OFICIO ELECTRÓNICO

ORD. N° : 307
ANT. : PROYECTO DE PAVIMENTACIÓN DE ACCESO VEHICULAR DE PLANTA NISSAN EN CALLE NUEVA DOS 1807, CALAMA.
MAT. : ENVÍA OBSERVACIONES A PROYECTO DE PAVIMENTACIÓN DE ACCESO VEHICULAR DE PLANTA NISSAN EN CALLE NUEVA DOS 1807, CALAMA.
ADJ. : No Hay

Antofagasta, 07 febrero 2025

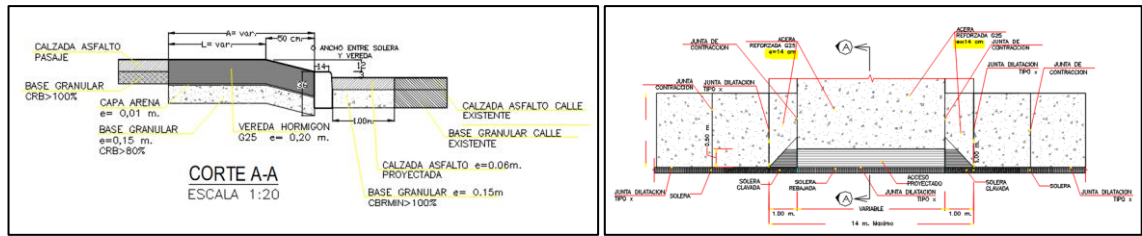
- 1.10. Cuadro "Espesor de Pavimentos de Hormigón" del apartado 5.3, no aplica para el diseño estructural de veredas. El paquete propuesto debe ser el de acera reforzada del tipo encuentro "Calle-Pasaje" (e=20 cm).

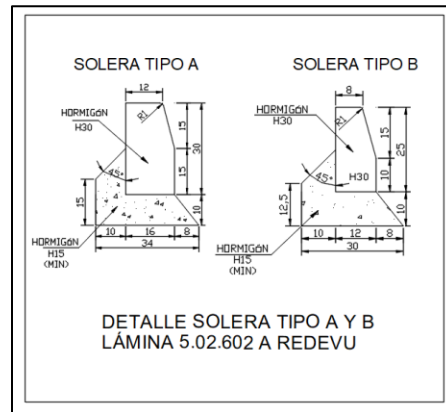
- 2.1.1. No se incluye detalle de acceso vehicular proyectado, considerar el siguiente corte considerando aceras de 20 cm en vez de 14 cm. (Agregar al detalle de acceso vehicular sobreebancho reforzado):

- 2.1.4. Dada las condiciones y posible tráfico vehicular que presentará el acceso vehicular se solicita modificar espesor a $e = 20$ cm de hormigón, con base de 15 cm y cama de arena 1 cm. (observación 2.1.1)

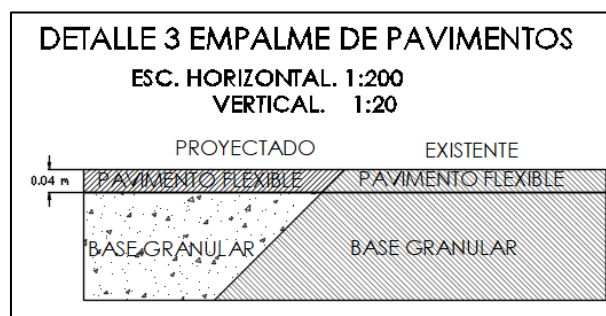
- 2.1.17. Incluir detalle empalme de pavimentos con el espesor del paquete estructural correspondiente.
